PROJET EOLIEN SUR LA COMMUNE DE SANTIGNY (89)

Compléments du volet paysage de l'étude d'impact
suite à l'enquête publique

Point de vue 32 : au nord-est de Marmeaux

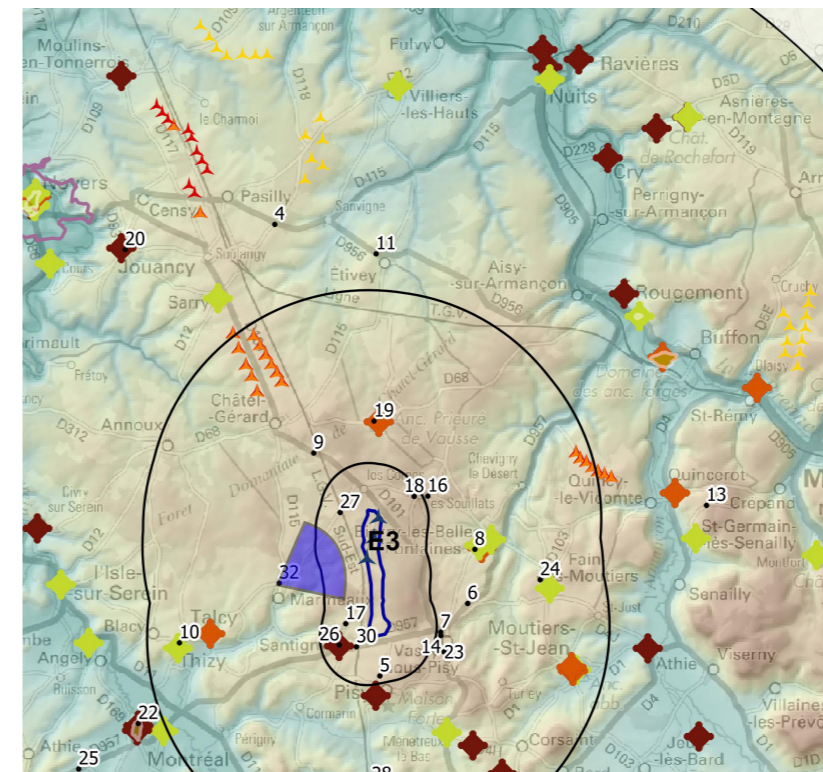
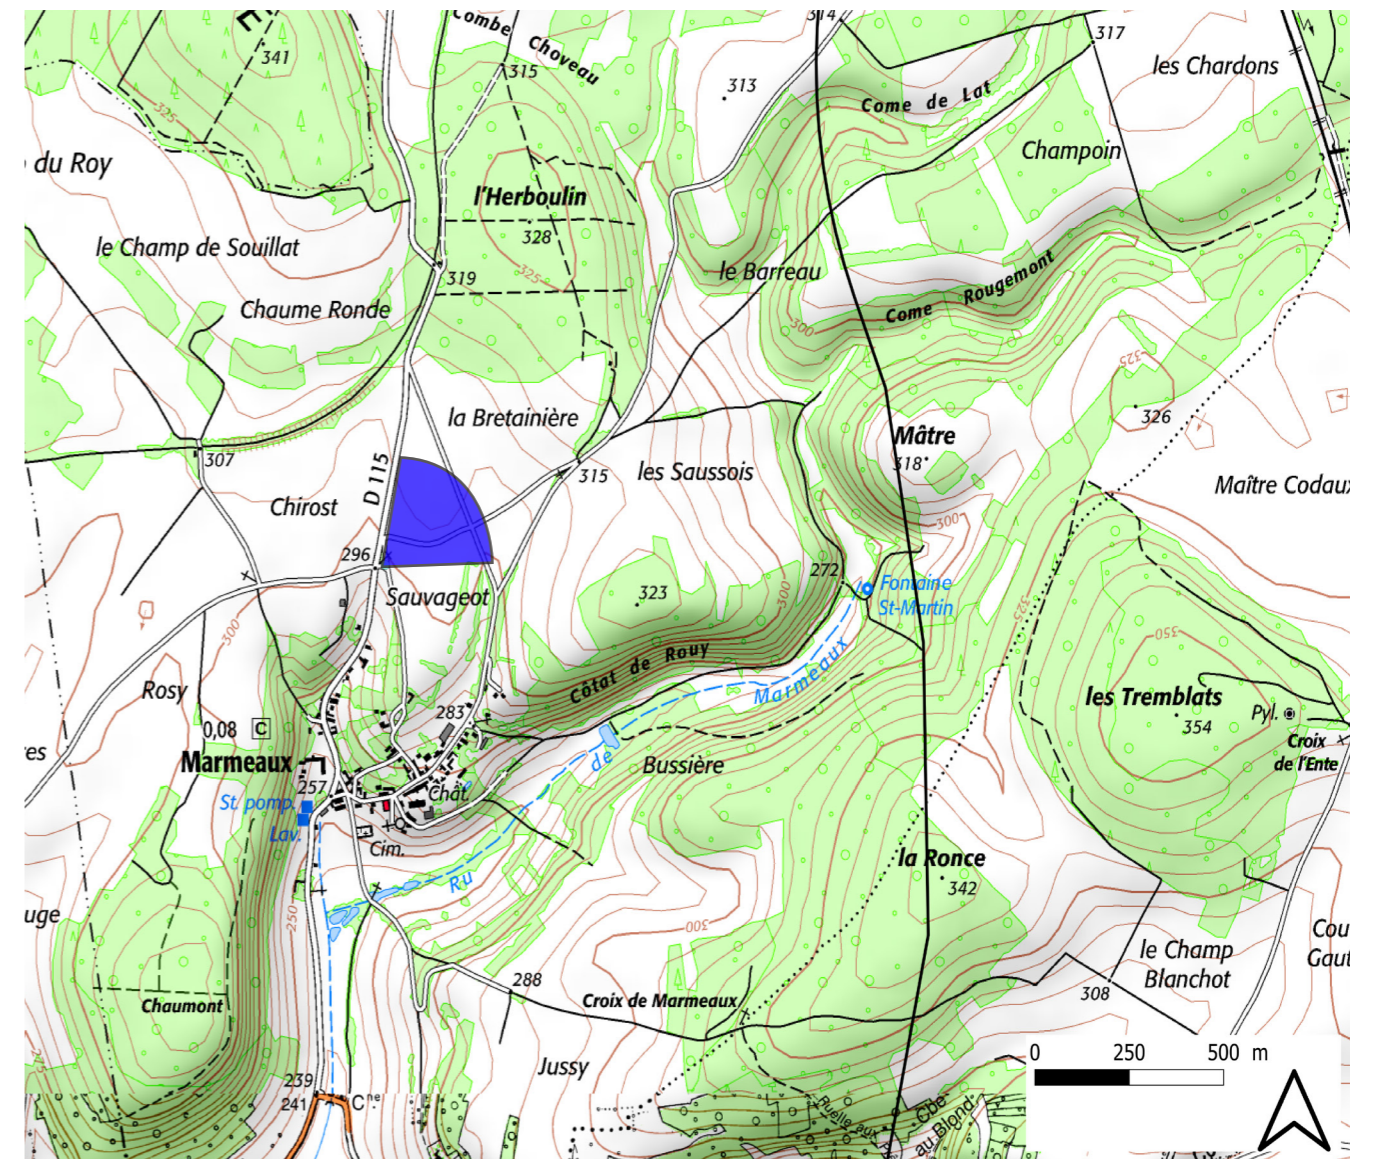
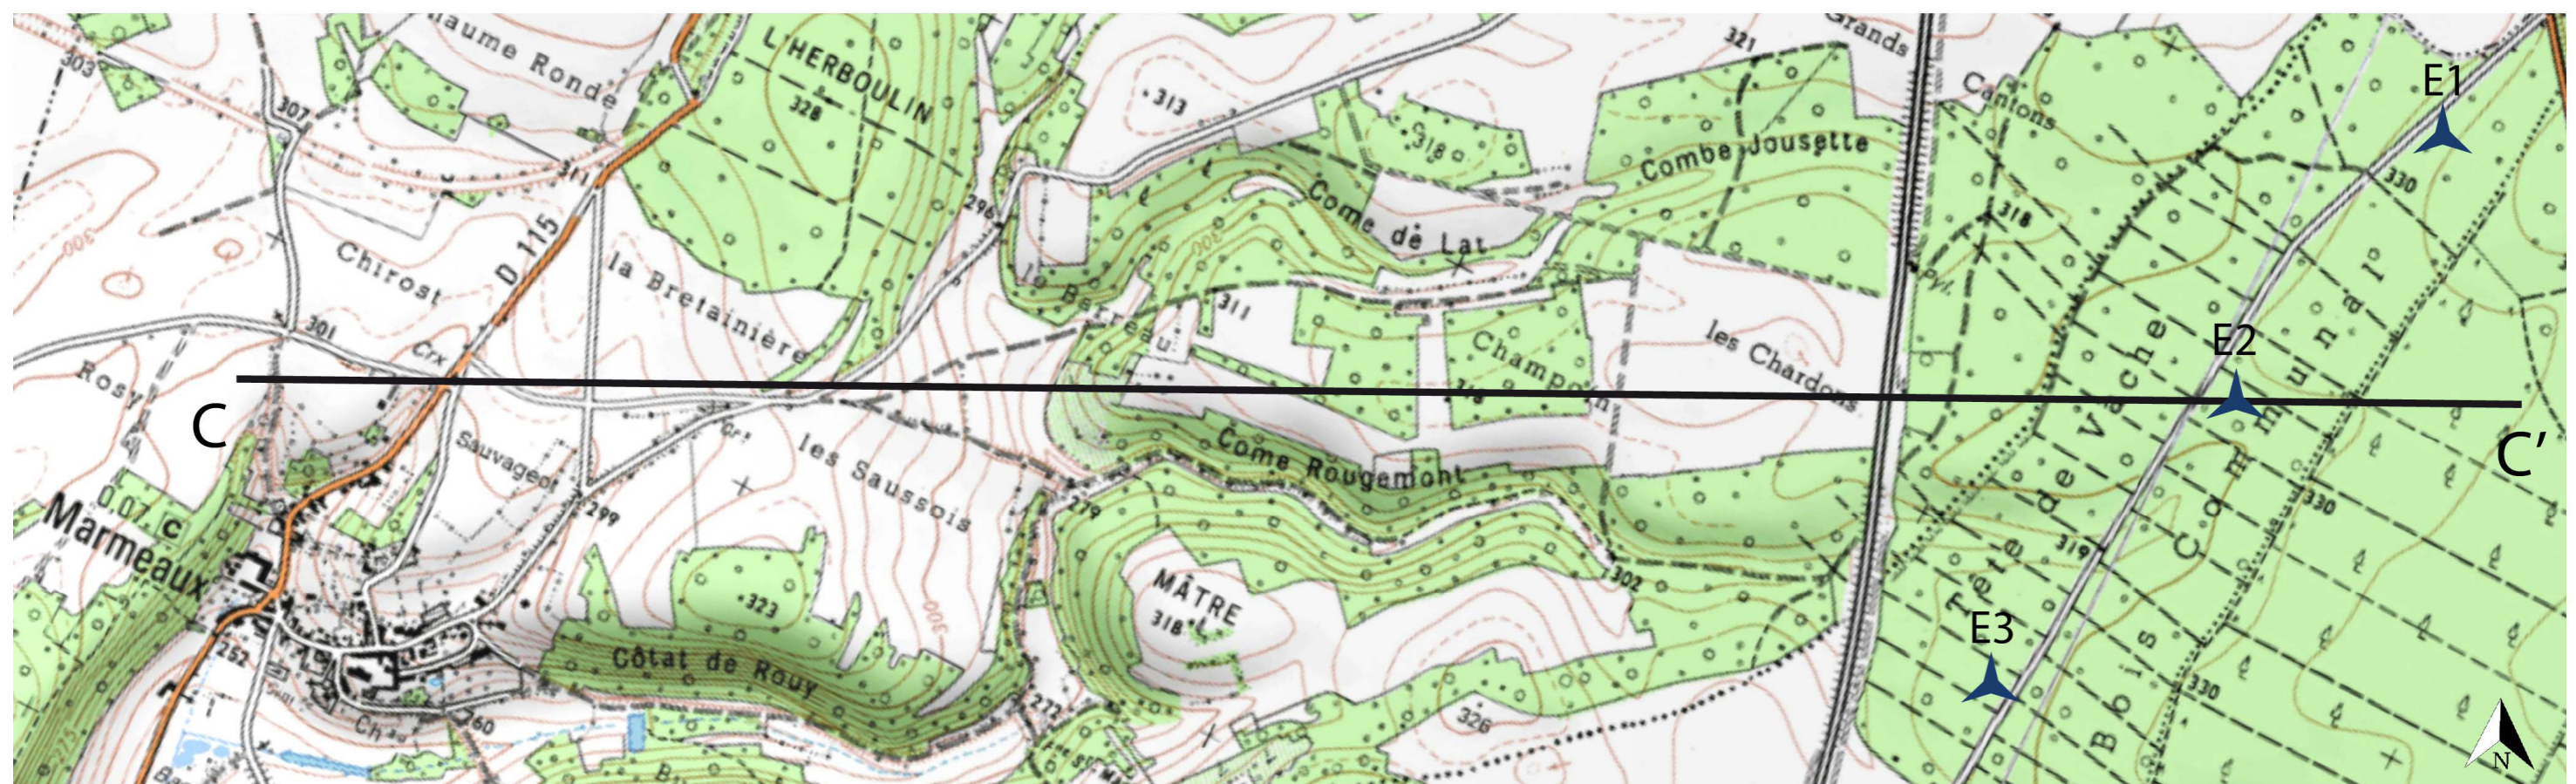
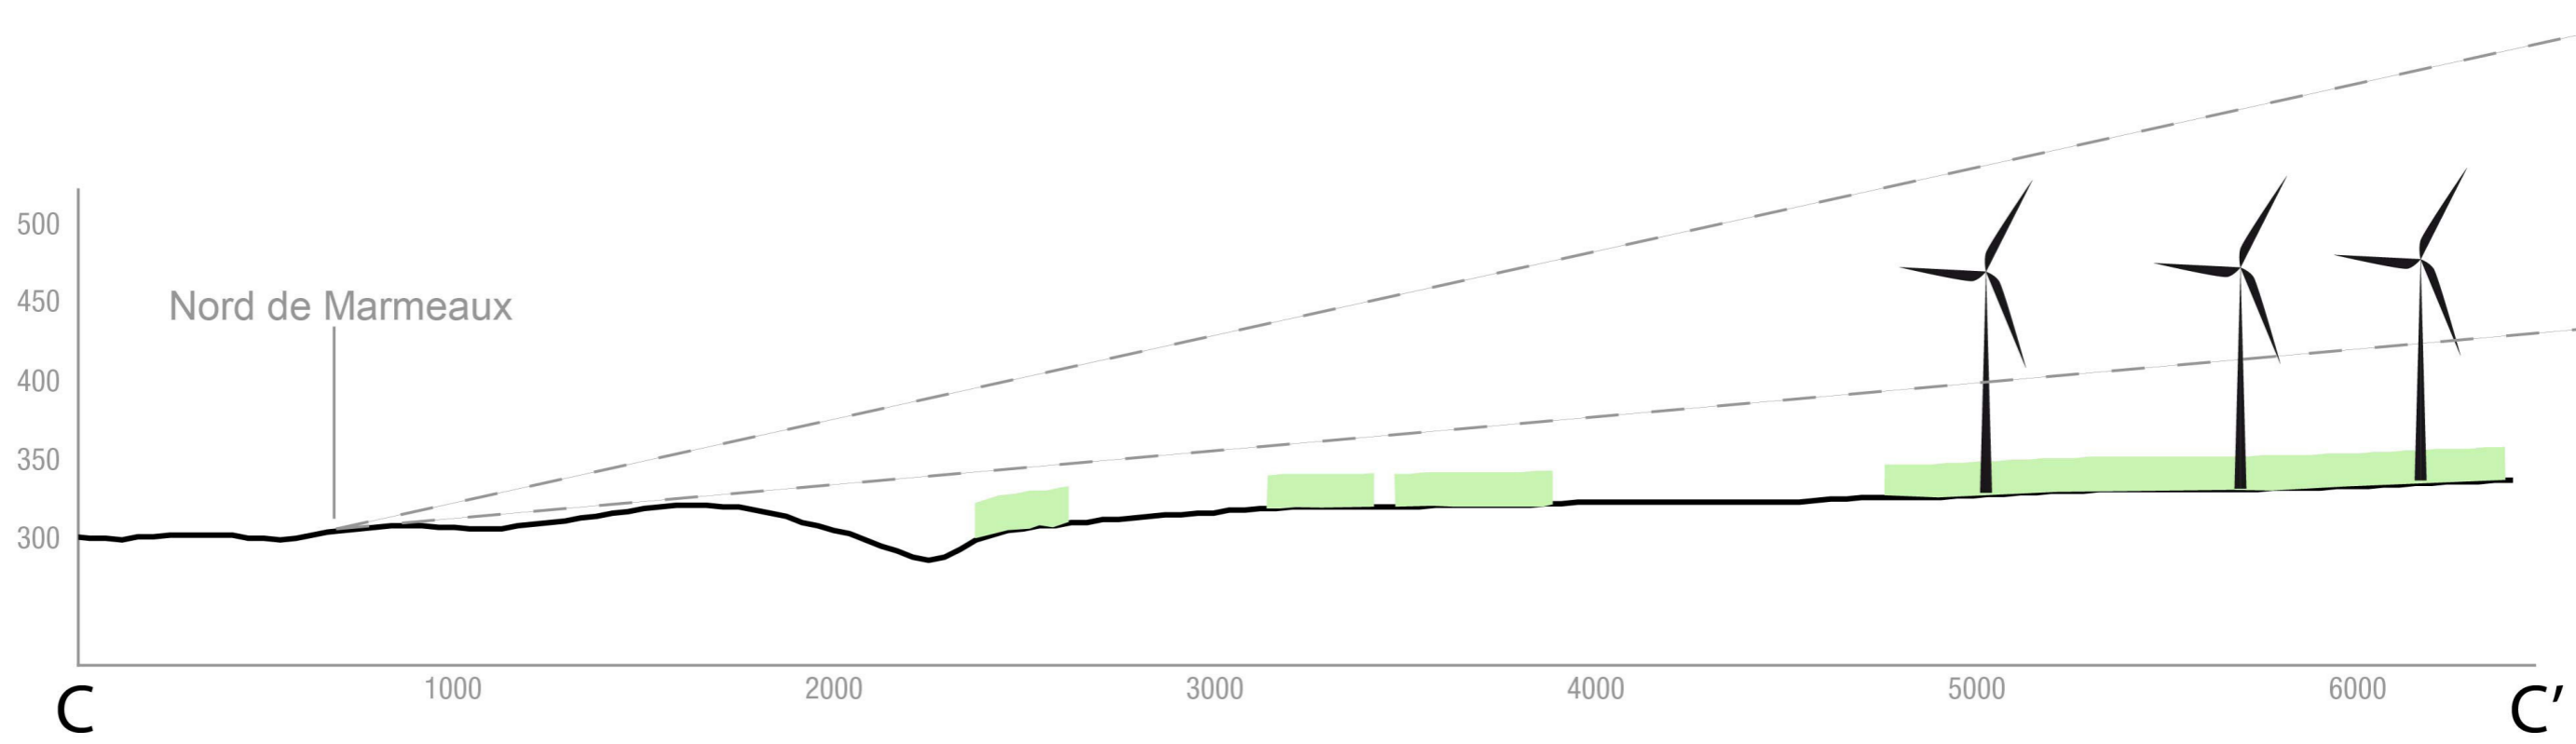
IV. Précisions sur la planche du carnet de photomontages, depuis le bourg de Marmeaux

Le point de vue n°32, depuis le nord-est de Marmeaux a été repris en pages suivantes.

Les trois éoliennes du projets sont visibles, en partie tronquées en partie basse par le relief. L'éolienne E3 est la plus largement visible, les autres apparaissant tronquées. Les quelques éléments verticaux du paysage apparaissent dominés par les machines qui introduisent un nouveau type d'élément dans ces paysages.

Les impacts sont modérés
